У К А З А Н И Е

15.06.2006 г. № 1247/1631

Шифр ЭЦМ 173

Г Электрическая централизация типа ЭЦ-К-03.
Альбом 2. Изменение № 1

Рис. 1 (стр.44)

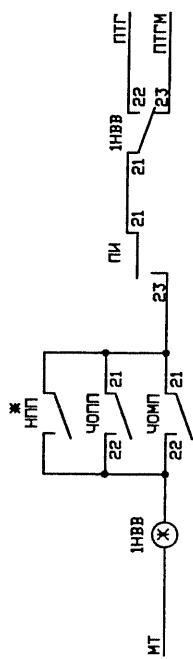
44 - в цепи светодиода пульт-табло "1НВВ" параллельно контактам ЧОМП, ЧОПП дополнительно включать контакт реле НПП в том случае, если расстояние L от входного светофора до переезда менее расчетного при трогании с места в маршруте приема;

Рис. 2 (стр.80)

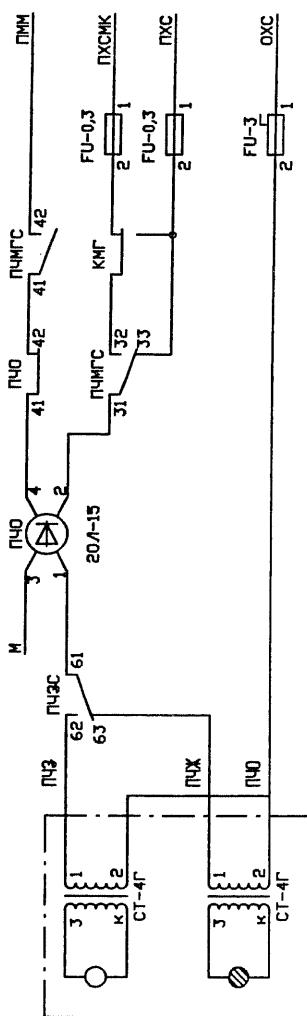
80 - в цепи включения предупредительного светофора на показание желтый мигающий огонь необходимо контролировать исправную работу комплекта мигания путем включения контакта реле "КМГ" в полюс "ПХСМК";
